C40		LAMINATO PIATTO 140x30x585			
MATERIALE		DIMENSIONI		CODICE MATERIALE	
NOTE: TOLLERANZE GEOMETRICHE NON INDICATE A DISEGNO PER SUPERFICI CON RUGOSITÀ Ra < 3.2		TOLLERANZA VALGONO LE TOLLERANZE ALBERO Ø11 FORO H11		TRATTAMENTO TERMICO	
PER LE QUOTE SENZA TOLLERANZA		ALBERO Ø11 FORO H11		VEDI NOTA	
SCALA 1:1		DATA 16-04-18		PESO FINITO (kg)	
DENOMINAZIONE SPONDA SUPERIORE DX		CONTROLLATO TOMBARI		REV. 1

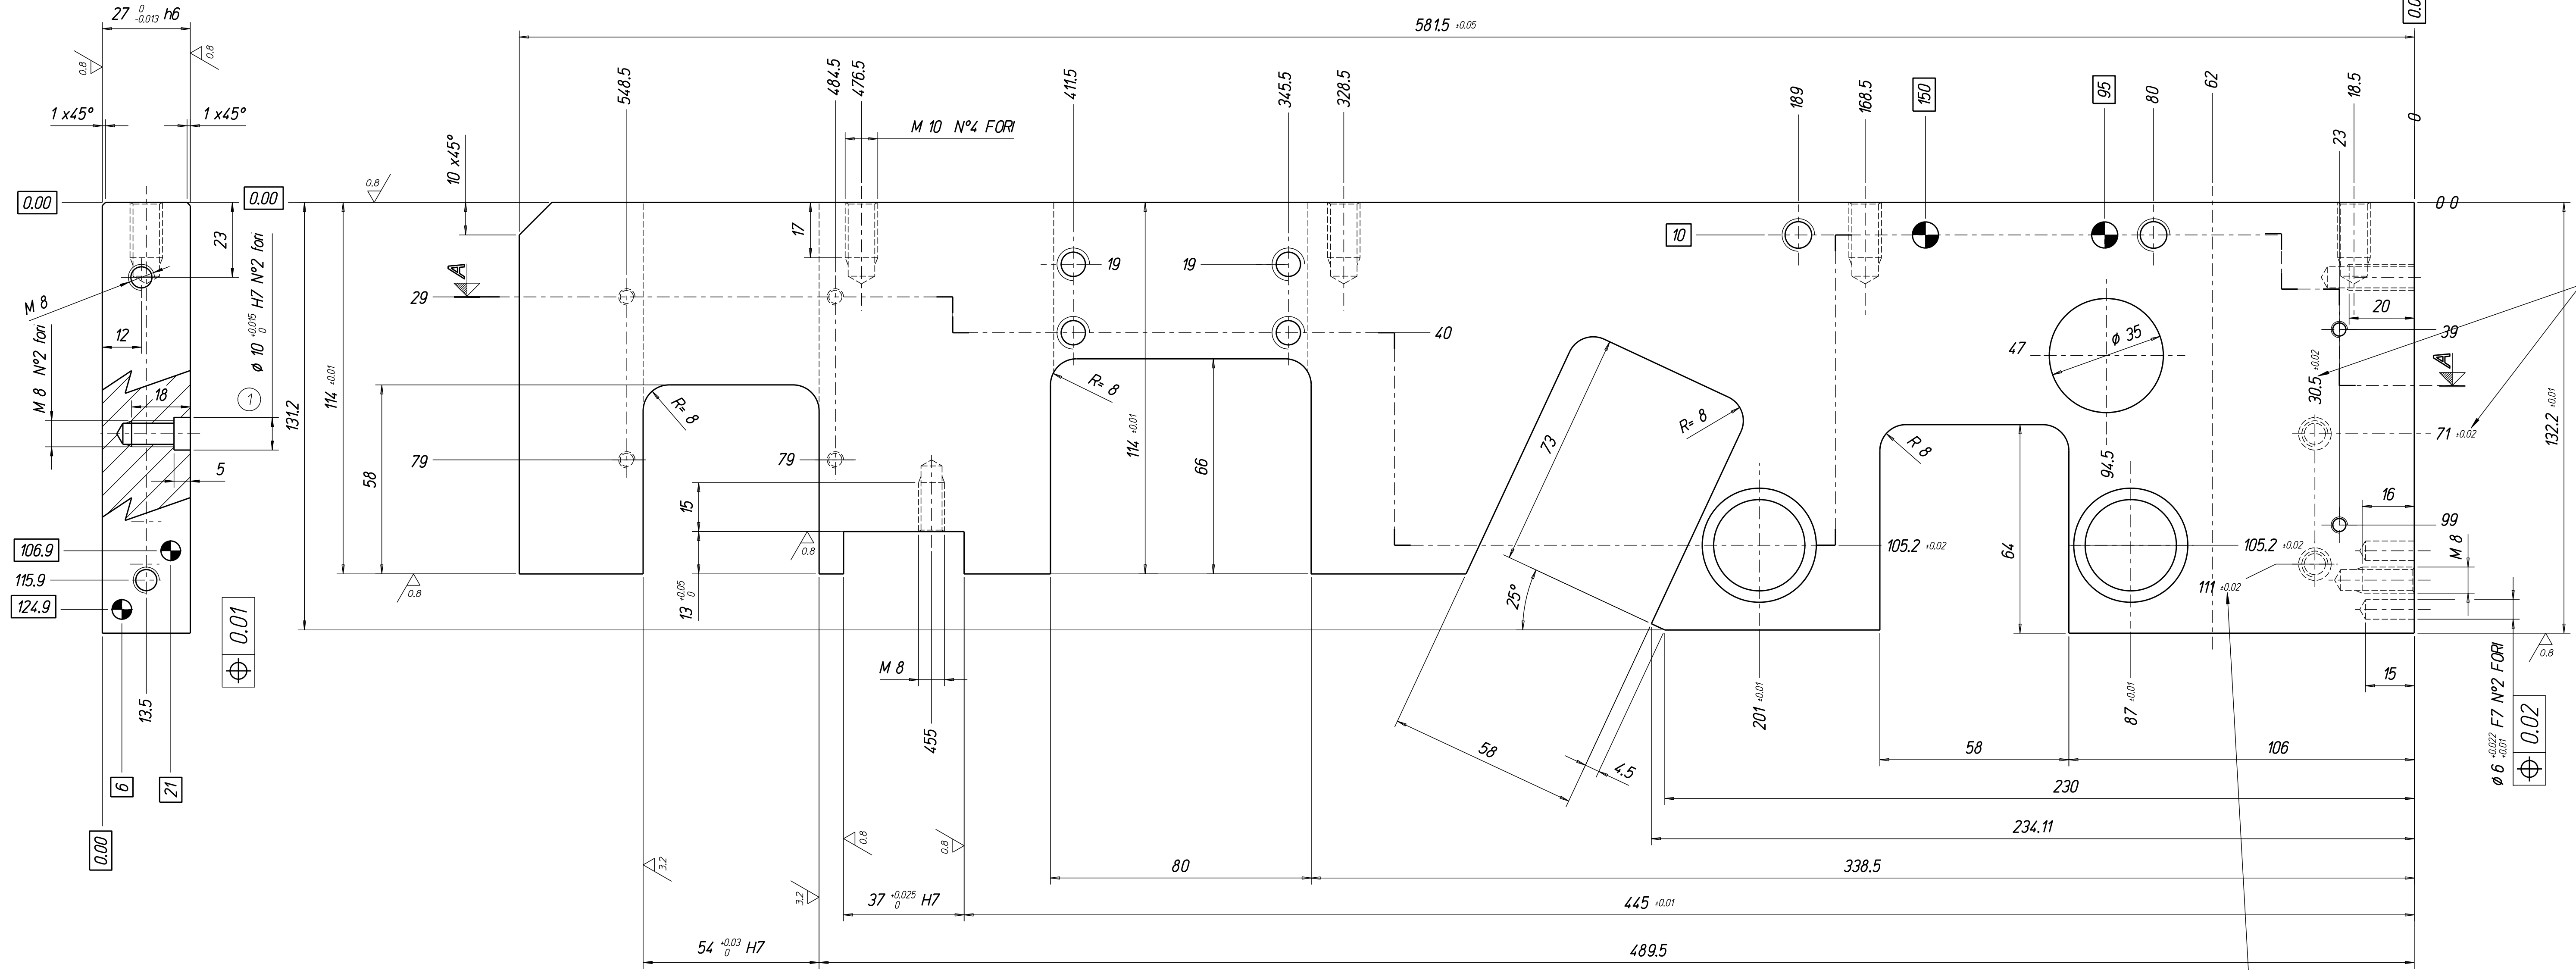
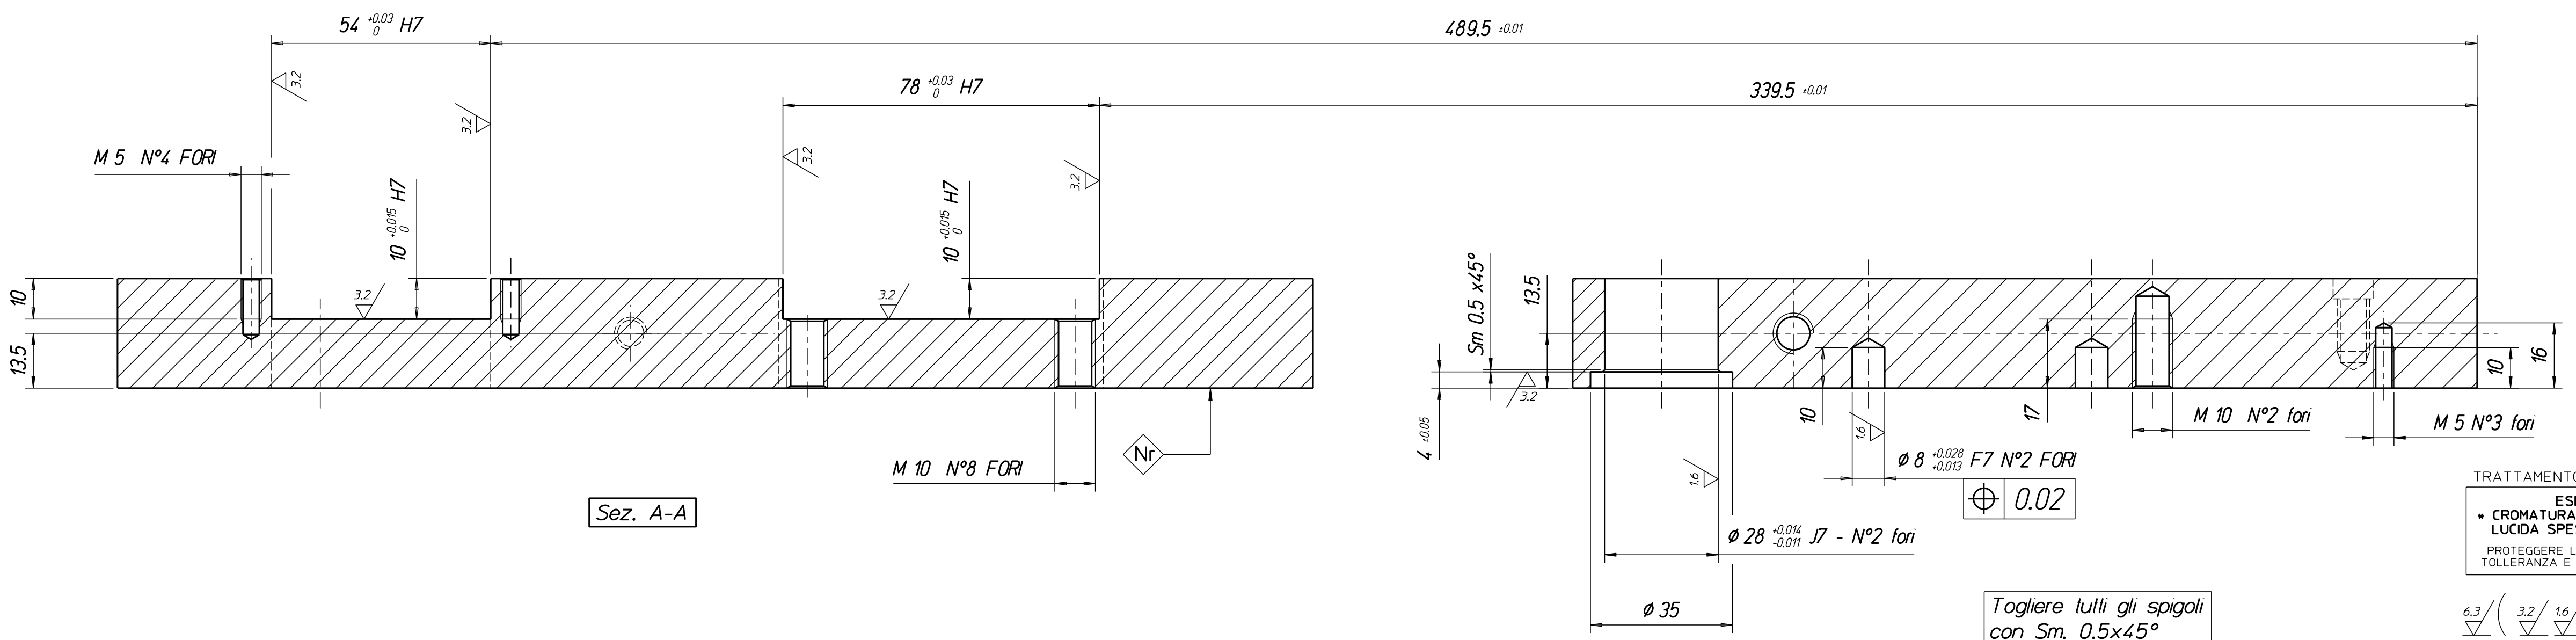
N	DESCRIZIONE	DATA	FIRMA
1	Eliminati fori spina ed eseguito trattp H7 per vili Unbrako	27/04/2020	Tombari
